改善箇所説明図

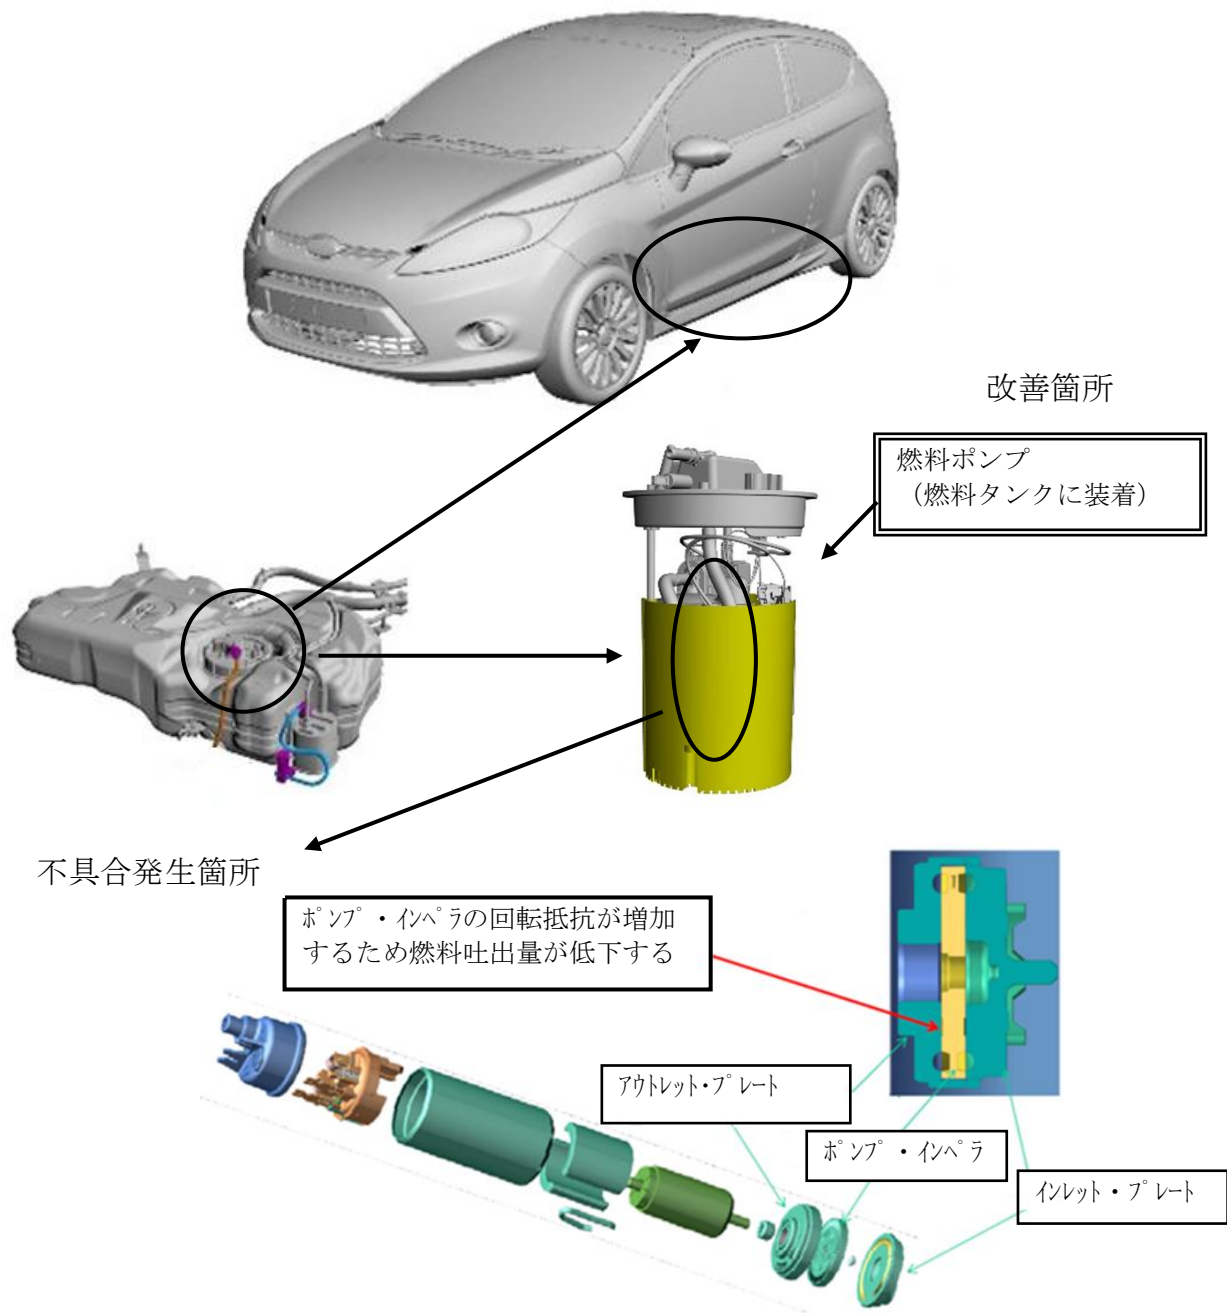
燃料ポンプにおいて、内部の回転部品のコーティングが不適切なため、コーティングが剥離して回転部分に噛み込むものがある。そのため、回転抵抗が増加して燃料ポンプからの燃料吐出量が低下することで、最悪の場合、走行中のエンストやエンジンが始動不能となるおそれがある。

燃料ポンプの製造日を確認し、該当する場合は、対策品に交換する。

識別：フロントドア右側のドア・チェッカーに黄色いペイントを塗布する。
